- Må tåla bølgeslag frå skipstrafikken

Slik er småbåthamna teikna inn i reguleringsplan for Beinavikjo/Uskedalen Brygge.

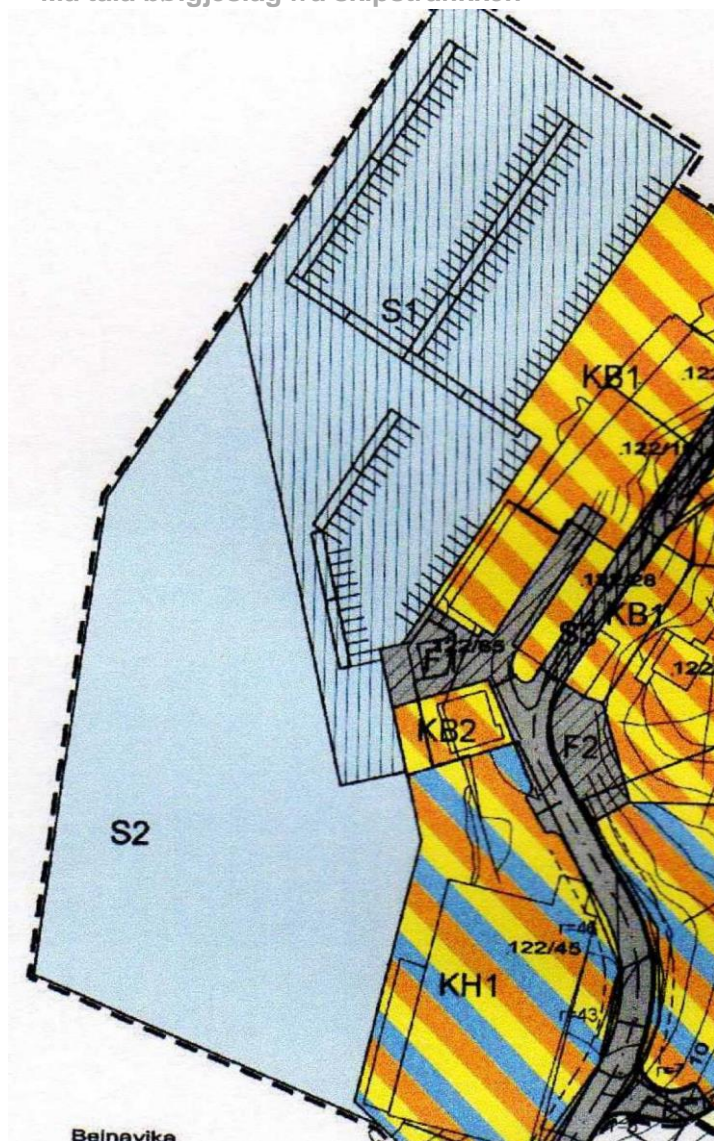
Kystverket Vest har no gjeve uttale til reguleringsplanen for Beinavikjo/Uskedalen Brygge og vist til at Storsundet er registrert som biled. Eit småbåtanlegg må difor dimensjonast slik at det kan tåla påregnelege bølgeslag frå skipstrafikken.

Kystverket gjer også merksam på at ein ved etablering av småbåtanlegg så tett opptil ein biled ikkje kan forventa å få innført fartsreduksjonar i farvannet.

Kystverket minnar om at tiltak som kaiar, flytebryggjar, utfyllingar, sjøleidningar med meire krev løyve av hamnestyresmaktene i tillegg til handsasming etter plan- og bygningslova. Det er ikkje tilstrekkeleg at tiltak er vist i ein reguleringsplan. Det bør derfor tilføyast i reguleringsbestemmelsene at tiltak i sjø som fell inn under hamne- og farvatnlovas bestemmelser skal godkjennast av Kystverket og sendast til dette i god tid før tiltak skal settast i verk.
